OAF N° 9038/2013

INFORME FINAL N° 2, DE 2013, SOBRE  
INSPECCIÓN TÉCNICA A LA OBRA  
“AMPLIACIÓN Y ADECUACIÓN LICEO  
PABLO NERUDA A-28”, TEMUCO.

#### 1.1.2. Veredas.

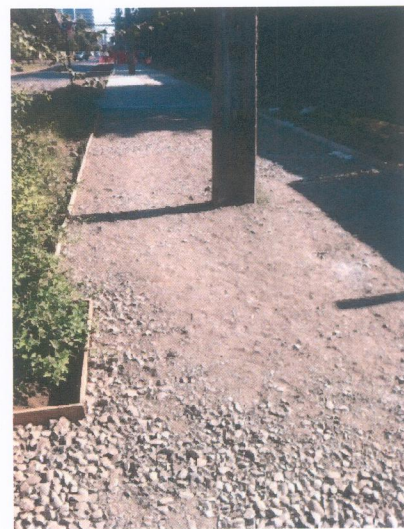
De acuerdo al ítem 4.20.5 de las especificaciones técnicas del proyecto, las veredas a ejecutar deberán incluir la base compactada y polietileno bajo vereda, sin embargo, en aquellas veredas en ejecución a la fecha de la visita a terreno, entre el 7 al 18 de enero de 2013, correspondientes a la Calle Vicuña Mackenna, entre Francisco Bilbao y Balmaceda, no se aprecia la instalación del polietileno requerido.

Al respecto el Municipio informa que efectivamente en la vereda del tramo observado no se incluyó polietileno debido a que el proyecto N°4.586, de junio de 2012, aprobado por el Servicio de Vivienda y Urbanización, SERVIU, de la Región de la Araucanía, no contemplaba dicho material, y aún cuando el tramo observado no se incluye en el mencionado proyecto N°4.586, se continuó con el mismo procedimiento constructivo, considerando que la incorporación de polietileno ya no es utilizada en este tipo de obras.

La Municipalidad confirma lo observado y en atención a que no se adjunta documento en que se acredite la disminución del monto equivalente a la partida y autorización de la inspección técnica de obra, corresponde

mantener la observación y su regularización será verificada en la próxima fiscalización.

1.2.1. Pintura intumescente.

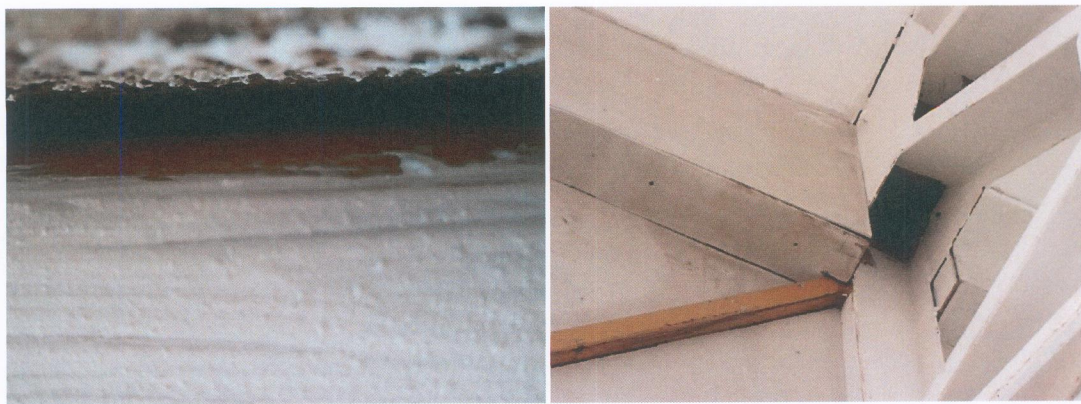
El ítem 2.2.15.8, pagado en un 61,54% al estado de pago N°11, de acuerdo a las especificaciones técnicas del proyecto contempla la aplicación de pintura intumescente de acción retardadora al fuego, en base a polímeros sintéticos con pigmentos intumescentes, sobre todos los elementos de las cerchas y vigas que van a la vista en el comedor y en los marcos, vigas y pilares de acero del gimnasio.

Sin embargo, en la inspección realizada a la obra, se pudo constatar que en los perfiles de cerchas y pilares del gimnasio, la pintura está aplicada de forma irregular y no se ha aplicado en la totalidad de cada elemento.

En relación a lo observado el Municipio informa que al momento de la auditoría la faena de pintura intumescente aún se encontraba en ejecución por lo cual no contaba con la debida terminación, adjuntando fotografías de su estado actual.

Sin perjuicio de que en las fotografías que adjunta el Municipio, se aprecian mejoras, no se adjunta el correspondiente certificado que acredite la resistencia al fuego requerida de la pintura, por lo que se mantiene lo observado y su regularización será verificada en la próxima fiscalización.

#### 1.2.3. Pintura de revestimiento exterior.

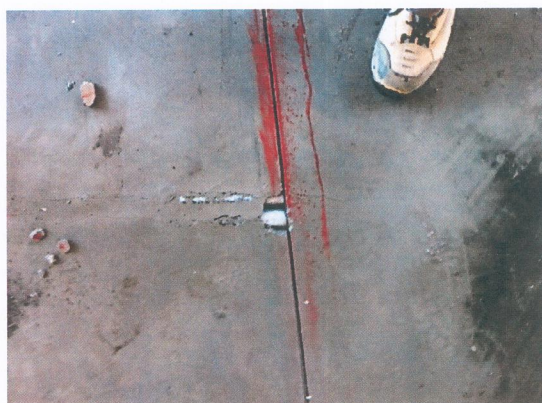
En relación al ítem 2.2.15.7, textura orgánica, pagado en un 60% al estado de pago N°11, cabe observar en general, la aplicación irregular de la pintura de revestimiento exterior, con líneas de corte de color o textura indefinidas y diferencia de tonalidades en sectores especificados con un mismo tono.

Al respecto el Municipio adjunta fotografías de algunos sectores, en las que se advierte una mejoría en la terminación, sin embargo, en atención a que no se puede apreciar su totalidad, se mantiene lo observado, lo cual será verificado en una próxima fiscalización.

2.1.3. Ventilación forzada.

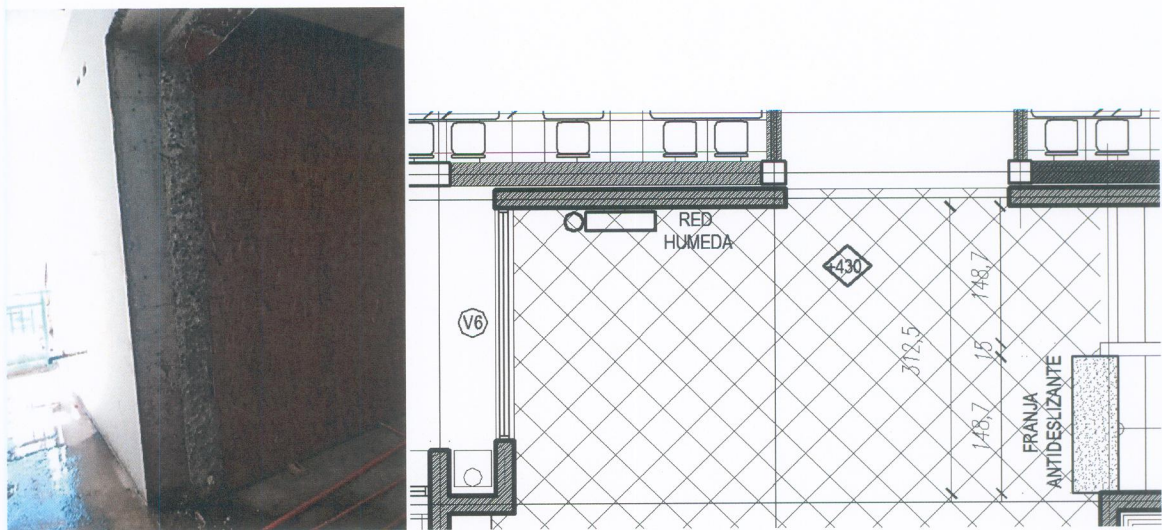
El ítem 3.4.2.3, de acuerdo a las especificaciones técnicas del proyecto, contempla ventilación forzada para todos los baños, incluido el sector de duchas y camarines, ventilación forzada por medio de un extractor eléctrico con ductos de PVC de 110mm, sin embargo, en la visita a la obra se constató que no están instalados los equipos de extracción.

Al respecto, el Municipio reconoce que no se encontraban instaladas en su totalidad las ventilaciones de la partida 3.4.2.3, e informa que a la fecha ya cuenta con todos los equipos puestos en obra.

Los argumentos del Municipio no permiten levantar la observación, por cuanto la partida 3.4.2.3, se debe entender como un todo, en la cual no es suficiente que los equipos estén puestos en obra, dado que un sistema de ventilación debe considerar también su instalación y funcionamiento integral, por lo que se mantiene lo observado, cuya regularización se verificará en una próxima fiscalización.

#### 2.1.5. Multicancha

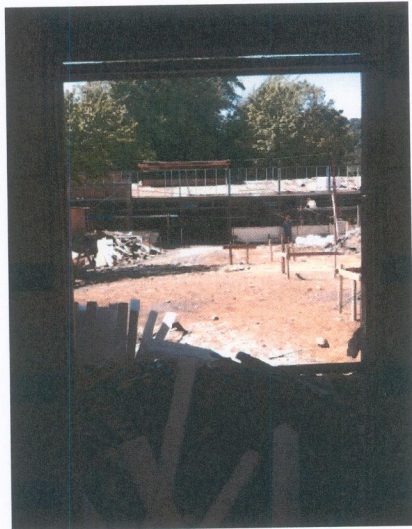
En primer término, corresponde precisar que para el ítem 4.14.1, existe discordancia entre la materialidad indicada en las especificaciones técnicas y aquellas establecidas en la planimetría, toda vez que, de acuerdo a las primeras, se contempla la ejecución de 2 multicanchas de 18x30 metros, construidas en asfalto en caliente, con sello superficial tipo Walk-top, sin embargo en plano EST 12, estructura módulo P, se indica como materialidad hormigón de 15cm. de espesor.

Sin perjuicio de lo anterior, corresponde observar que el ítem 4.14.1, incluye el trazado de las líneas correspondientes a los distintos deportes, en pintura de alto tráfico, según las medidas y colores reglamentarios de cada uno, rojo para el basquetbol, verde claro para babyfútbol, blanco para el tenis y amarillo para el voleibol, lo que a la fecha de la inspección, no está ejecutado, por lo que no correspondía el pago del presente ítem en su totalidad.

En su respuesta el Municipio no se pronuncia sobre el trazado faltante de las líneas correspondientes a los distintos deportes, en pintura de alto tráfico, sino que sólo aclara la modificación en el cambio de materialidad de las canchas, señalando que el asfalto por sus bajos volúmenes debería ser aplicado manualmente, afectando su calidad y terminación y en atención a que la empresa contratista asumió los mayores costos de ejecutarlas en hormigón, se prefirió este último, lo cual se aprobó por el arquitecto del proyecto, sin adjuntar el documento que lo acredite.

En atención a que no se responde sobre el punto relacionado con el trazado de las líneas correspondientes a los distintos deportes, en pintura de alto tráfico, se mantiene lo observado hasta verificar su cumplimiento en la próxima fiscalización.

#### 3.1 Cables energizados, como acción insegura.

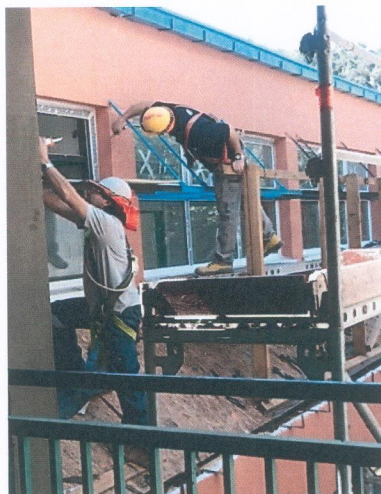
Se observó en construcción de “Edificio M” que las extensiones necesarias para energizar la obra se encuentran deficientemente conectadas, generando en ella una acción insegura a las personas que desempeñan labores en la obra.

Conforme lo observado en los puntos 3.1 y 3.2 del presente informe, el Municipio en su respuesta señala que solicitó pronunciamiento por parte de la empresa constructora, cuyo informe adjunta y que en síntesis expone que la observación 3.1, referida a cables energizados, es un caso puntual y aislado, correspondiente a una condición insegura que afectó a una sala del edificio “L-K”, señalando que no es recurrente este tipo de condiciones en la obra y mencionando los resguardos que posee como empresa para que no ocurra. Asimismo, en lo relativo a la carencia de elementos de seguridad, señala que es un caso puntual y no es el universo de la acción insegura, ya que en obra se les exige a todos los trabajadores el uso de arnés de seguridad y que ellos se amarren a una estructura firme. Identifica el subcontrato que incurrió en la acción insegura y las medidas que existen en la obra para evitar la ocurrencia de dichas acciones inseguras.

En atención a que lo indicado por la empresa confirma lo observado por esta Contraloría, se mantiene la observación, sin perjuicio que el Municipio en su calidad de Unidad Técnica deberá velar porque en lo sucesivo no se presenten situaciones similares.
